# H26府民公募型整備事業(府民提案型)

# 安心・安全整備

流れ橋から下流を

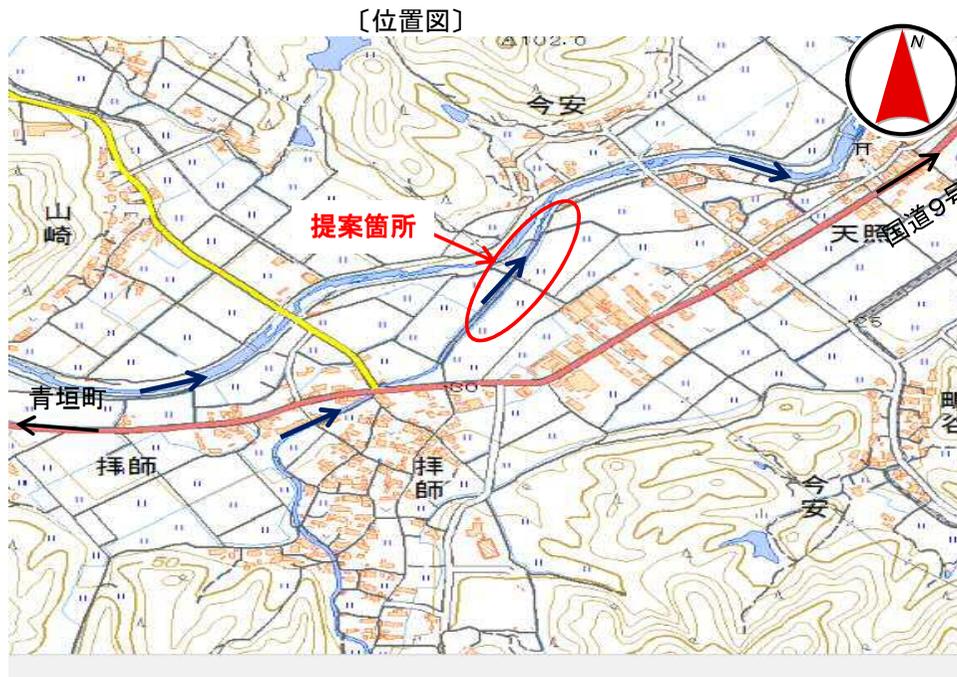
受付番号	238	路河川名	牧川	提案内容	河道の浚渫	対応案	実施出来ない。
審査番号	西1 - 79	箇所名	福知山市 下小田 地内	現在の 状況	井堰が原因の貯水により水位が高い。	実施できな い理由	下流に井堰あり。著しい堆積でない。
